AUSFÜHRUNGSPROJEKT N5 WESTUMFAHRUNG BIEL

Bau- und Sicherheitstechnische Stellungnahme zur Alternatividee des Komitees ‚Westast so nicht‘

Hauptgewicht Abschnitt Westast sowie Betriebs- und Sicherheitsausrüstungen (BSA)

Abbildung: Situation Alternatividee (grün dargestellt) aus den Unterlagen des Gegnerkomitees.

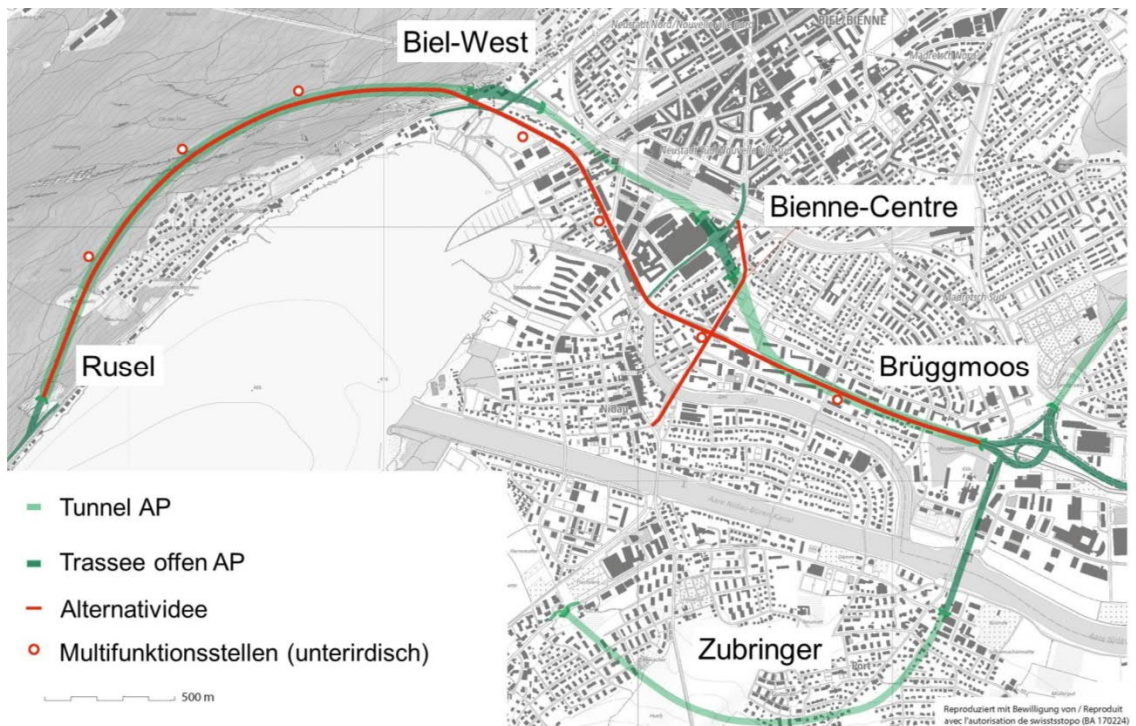
Durch den Wegfall der Anschlüsse Centre und City kann der Tunnel in Tieflage bergmännisch erstellt werden. In der Horizontalen folgt der Tunnel weitestgehend den Strassenzügen, in erster Linie, um den Pfählungen der häufig tief fundierten Gebäuden aus dem Weg zu gehen und aus Risikoüberlegungen, um im Ereignisfall von oben intervenieren zu können. Die dargestellte Linienführung müsste in Bezug auf Anhaltesichtweiten überprüft werden. Die Radien sind wahrscheinlich zu eng und müssten angepasst werden. Die Darstellung im Längenprofil ist in der Studie schematisch dargestellt. Die gewählte Neigung ist im Bereich der Bernstrasse, wo der Tunnel nur sehr langsam an Überdeckung gewinnt, nicht geeignet und müsste angepasst werden.

Vom Grundsatz her kann der Tunnel wie vorgeschlagen, geführt werden. Die erwähnten Anpassungen sind einfach umsetzbar und haben voraussichtlich keine höheren Kosten zur Folge.

Abbildung: Normalprofil eines Nationalstrassentunnels (Länge ca. 6km) mit zwei Fahrspuren (Richtungsverkehr), Fluchtweg im WELK, vorgetrieben mit TBM:

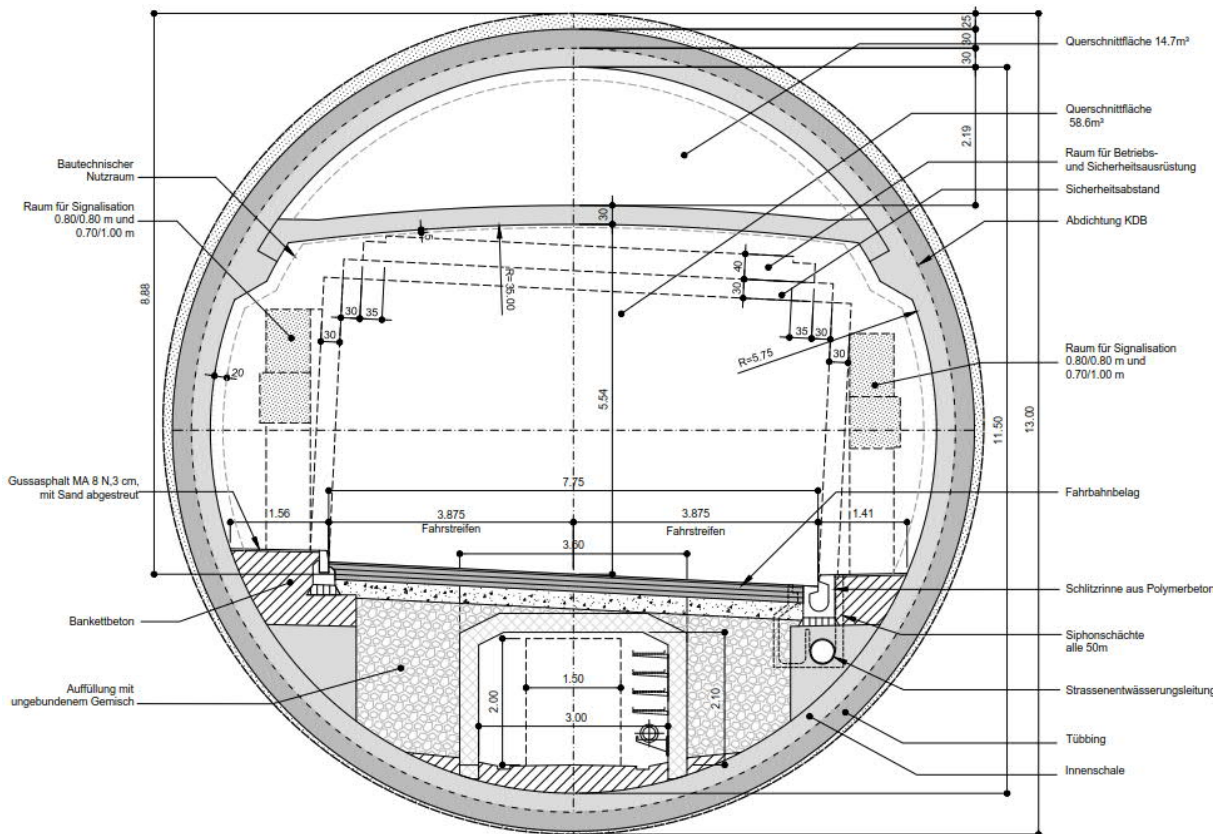
Das Normalprofil ist plausibel. Der abgeschätzte Durchmesser ist rund 0.5-1.0 m zu klein, um die heutigen Anforderungen einhalten zu können. Je nach Anzahl und Lage der Lüftungszentralen kann der erforderliche Querschnitt des Abluftkanals entscheidend sein. Es ist je eine Lüftungszentrale pro Portal (Rusel und Brüggmoos) vorgesehen. Bei dieser Konstellation ist im Vergleich zu ähnlich langen Tunnels mit einem grösseren Lüftungsquerschnitt zu rechnen. Zudem ist in der Norm ein minimale lichte Höhe von 1.8 m vorgeschrieben.

Eine Verwendung des WELKs als Sicherheitsstollen ist gemäss ASTRA-Richtlinie 13002 zulässig, auch unter der Fahrbahn und bei längeren Tunneln. Die seitlichen Abgänge in den WELK sind aus Erfahrung zu klein und müssten angepasst werden. Fluchttüren zwischen Fahrraum und Sicherheitsstollen sind nicht ausgewiesen, aber notwendig. Die vom Projektverfasser vorgeschlagene Fahrbahnplatte ist nicht mehr zeitgemäss. Von dieser Lösung ist das ASTRA vor einiger Zeit abgekommen, weil sie zu etlichen Dauerhaftigkeitsproblemen geführt hat. Falls der Bedarf einer grosszügigeren Gestaltung ausgewiesen ist, kann auch der WELK grösser ausgebildet werden.

Technisch wäre eine Anpassung des Grundkonzepts unproblematisch. Der grössere Querschnitt und die grösseren Abgänge in den WELK hätten Mehrkosten zur Folge.

Abbildung: Seitliche Nische für Abgang in den WELK

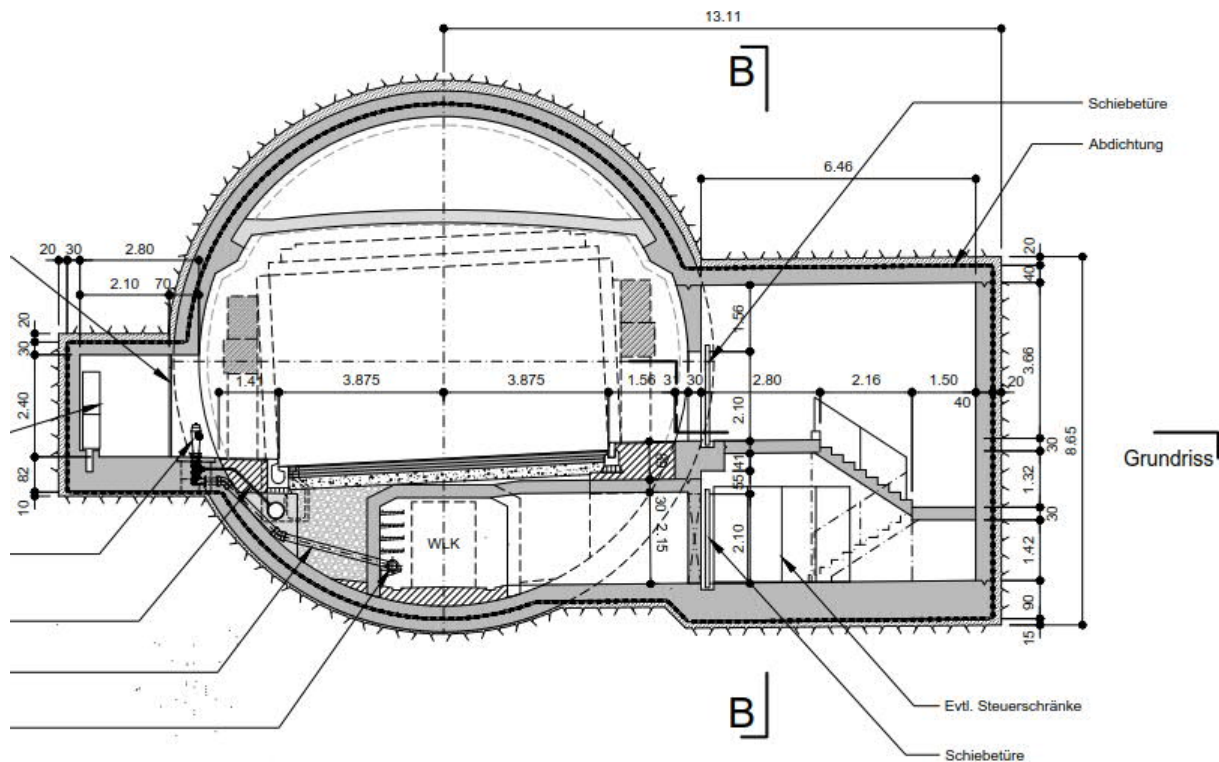
Im Bereich City und Weidteile verläuft der Fluchtweg durch die Treppenabgänge in den Sicherheitsstollen anstelle von ebenen Übergängen in die andere Röhre beim Ausführungsprojekt. Dadurch ist der Fluchtweg erschwert. Eine Unterstützung der flüchtenden Personen (z.B. behinderte Flüchtende) ist bei den engen Platzverhältnissen im WELK und auf der Treppe schwierig. Das Unfallrisiko auf dem Fluchtweg über eine Treppe ist höher.

Der maximale Abstand zwischen den Fluchtwegen ist gemäss SIA 197/2 von der Längsneigung des Tunnel abhängig und beträgt zwischen 300 und 500 m. Der vorgesehene Abstand von 300 m erfüllt damit das Kriterium.

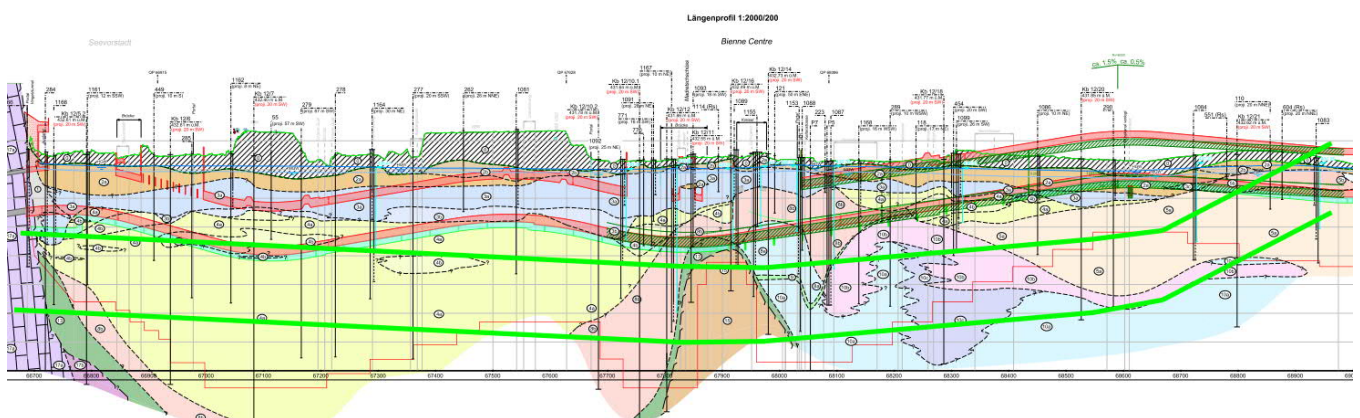
Der Tunnel sinkt von Brüggmoos her kommend mit maximal 5% bis eine minimale Überdeckung von ca. einem Tunneldurchmesser erreicht ist. Der Tiefpunkt liegt in etwa im Bereich des Molasserückens. Von hier steigt der Tunnel bis in den Jurakalk leicht an,

so dass die minimale Überdeckung von einem Durchmesser nicht unterschritten wird. Besser wäre im innerstädtischen Bereich und bei den heiklen Bedingungen eine Überdeckung von 2 Tunneldurchmessern. Ob dies mit dem Anschluss an den Tunnel Vingelz möglich ist, wäre zu untersuchen.

Auf dem ersten Teilabschnitt bis zum Molasserücken werden die jüngeren Schmelzwasserablagerungen (5a) und die älteren fluvioglazialen Schotter und Sande (10) durchquert. Der Molasserücken fällt Richtung Bielersee ab, so dass er im Bereich der Alternatividee vermutlich nur noch wenig bis gar nicht mehr in den Tunnelquerschnitt reicht. Danach durchquert der Tunnel die sandigen Silte/siltigen Sande (4) bis in den Jurakalk. Die Eigenschaften reichen von feinkörnig, locker gelagert, geringe Durchlässigkeit (4, 5) bis zu grobkörnig, hart gelagert und hoch durchlässig (10). Der Grundwasserspiegel liegt rund 2 m unter dem gewachsenen Terrain und ist gespannt. Das Grundwasser läuft in den Schüssschottern von Nordost nach Südwest bis in den Bielersee. Das Grundwasser in den tiefer liegenden, älteren Schottern ist ebenfalls gespannt und hat ca. die gleiche Druckhöhe wie das obere Grundwasser. Über die Fliessrichtung in diesen Schottern ist wenig bekannt. Wichtig ist, dass während dem Bau und im Endzustand die beiden Grundwasserstockwerke nicht miteinander verbunden werden.

Grundsätzlich kann dieser Boden mit einer TBM aufgeföhren werden. Die grösstenteils locker bis mitteldicht gelagerten Böden reagieren empfindlich auf Veränderungen des Wasserdrucks und sind generell eher setzungsempfindlich. Deshalb ist der Vorschlag die Lockergesteinsstrecke mit dem Hydroschildverfahren vorzutreiben grundsätzlich richtig, weil die Stützung der Ortsbrust aktiv geregelt werden kann. Eventuell wäre eine TBM vom Typ ‚Variable Density‘ vorteilhafter. Dieser teurere Maschinentyp lässt sich schnell zwischen verschiedenen Vortriebsmodi umstellen, so dass auf die unterschiedlichen Anforderungen reagiert werden kann. Zudem wäre es mit dieser Maschine möglich im Jurakalk im Modus ‚Erdduckschild offen‘ zu fahren. Bei diesem Betriebsmodus wird die Maschine als Hartgesteinsmaschine geföhren, das Ausbruchmaterial aber über die Schnecke geföhrt, so dass plötzliche Wasserzutritte in verkarsteten Bereichen besser bewältigt werden können als bei einer reinen Hartgesteinsmaschine mit Förderbandabtrag, so wie es der Projektverfasser der Alternative vorgeschlagen hat.

Die Erstellung eines vorgängig ab Pilotstollen erstellten Injektionsdeckels im Firstbereich der TBM reduziert im Prinzip das Ausbläserrisiko und hat eine verteilende Wirkung auf die Setzungen. Allerdings befindet sich der Firstbereich des Tunnels weitgehend in den feinkörnigen und somit schlecht injizierbaren Bodenschichten. Es besteht das Risiko, dass diese Bauhilfsmassnahme viel kostet aber wenig nützt. In den wasserführenden Schottern wird diese Bauhilfsmassnahme vom AWA ohnehin nicht bewilligungsfähig sein. Das Ausbläserrisiko wird aufgrund des hohen Grundwasserspiegels und der grösstenteils feinkörnigen Böden als eher gering eingestuft. Eine vertiefte Untersuchung müsste zeigen, ob auf diese Bauhilfsmassnahme verzichtet werden kann, da die Realisierung dieses Injektionsdeckels selber ja auch mit Risiken verbunden ist. Zudem ist es problematisch den Pilotstollen wie vorgeschlagen im Querschnitt der TBM anzuordnen, weil dies den Vortrieb der TBM im Hydroschildmodus stark beeinträchtigen kann. Falls erforderlich wäre eine seitliche Lage des Pilotstollens auf Firsthöhe sinnvoller.
